AVVISO URGENTE RELATIVO ALLA SICUREZZA

**Sistema di rilascio Edwards Lifesciences Commander
Modelli 9610TF20, 9610TF23, 9610TF26 e 9610TF29
Riferimento: FCA-123**

Lacerazioni del palloncino - AZIONE RICHIESTA

Figura 1: compressione del catetere Flex del sistema di rilascio (a sinistra) e disallineamento della valvola (a destra).

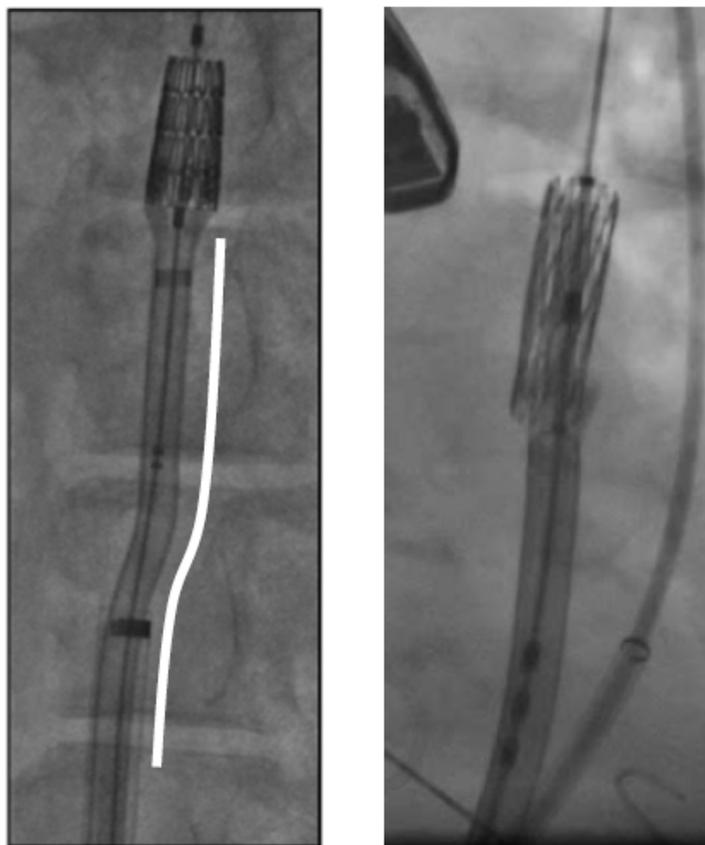
- Verificare che non sia rimasto del fluido residuo nel palloncino durante la preparazione ed evitare di riempire eccessivamente il palloncino durante le manovre di "debollaggio" al fine di prevenire potenziali difficoltà nell'allineamento della valvola.
- Eseguire l'allineamento della valvola in una sezione diritta dell'aorta. L'utilizzo di diverse proiezioni fluoroscopiche può aiutare a valutare la curvatura dell'anatomia.
- Se si riscontra un'eccessiva difficoltà durante l'allineamento della valvola, ciò può indicare che si sta tentando l'allineamento in una sezione non diritta del vaso sanguigno, dove l'allineamento non può essere ottenuto in sicurezza. In questi casi, sarà necessario riposizionare il sistema di rilascio in un'altra sezione diritta dell'aorta e rilasciare la compressione (o la tensione) nel sistema di rilascio (vedere Figura 1).

La figura 1 illustra i casi di compressione/tensione del sistema durante la procedura:

Se le manovre non vanno a buon fine e si continua a riscontrare una grave difficoltà, interrompere i tentativi di allineamento della valvola per evitare di danneggiare il dispositivo e rimuovere il sistema come un'unica unità, mantenendo in posizione il filo guida.
